29. 令和4年災第7613号置賜白川河川等災害復旧工事（西置賜郡飯豊町大字小白川（3）地内）概要

被災概要

被災写真

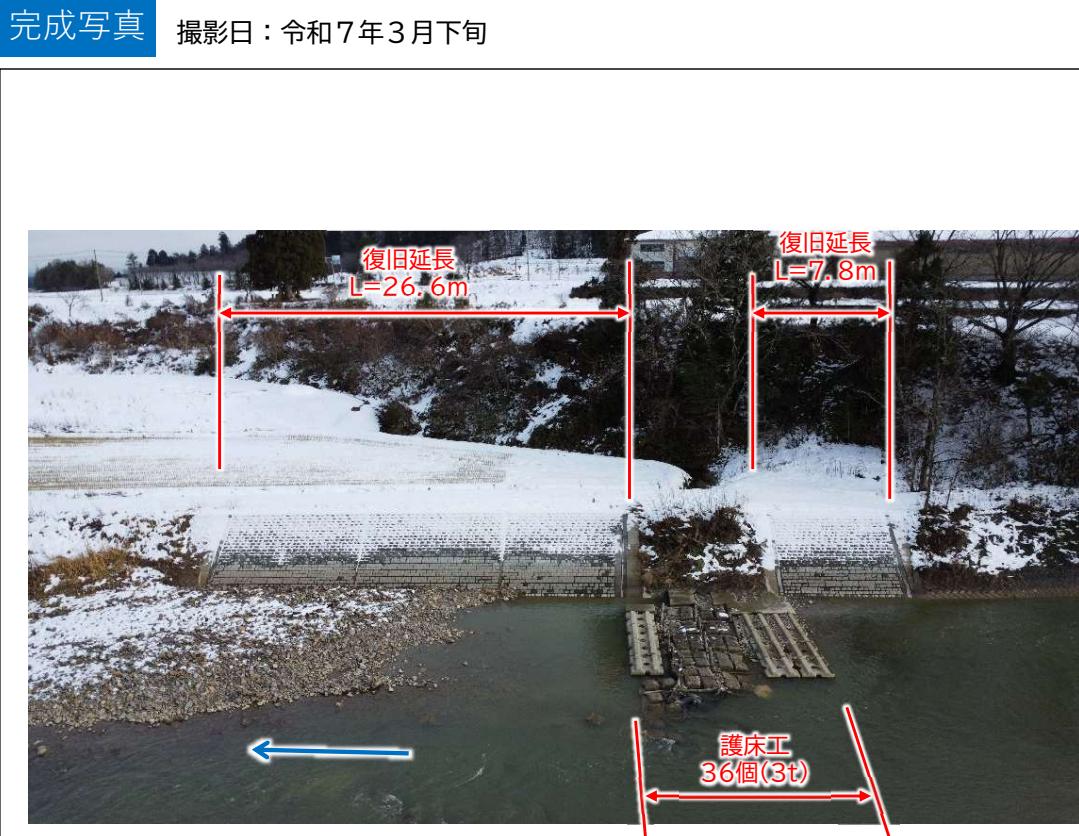
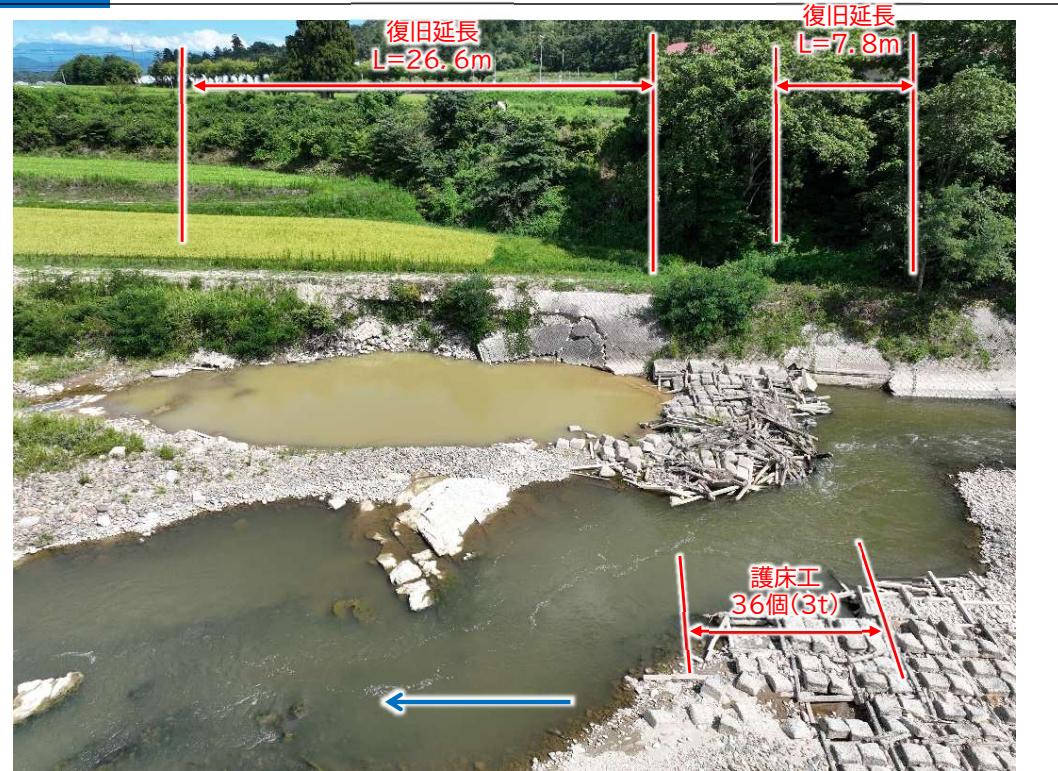
査定決定内容・考え方	設計変更協議の原因	変更内容・考え方
豪雨による出水により既設護岸が被災したため、原形復旧を基本に護岸工を申請し、実地査定の結果、申請どおり採択を受けた。	・大型ブロック積工を施工するため設計に基づき掘削を行ったところ、地山の崩落が確認された。岩盤と土砂層が護岸掘削に斜めに入りこんでおりいることから、設計で示す掘削断面確保が困難となった。	・護岸法線を前出しし、加えて護岸根入れを浅くする代わりに根固めブロックを設計変更したい。
<p>地山斜面が崩落。</p> <p>大型ブロックの1段を減工し、根固めブロック設置し根入れを確保したい。</p>

※重変協議あり
護岸前出
根固めブロック併用
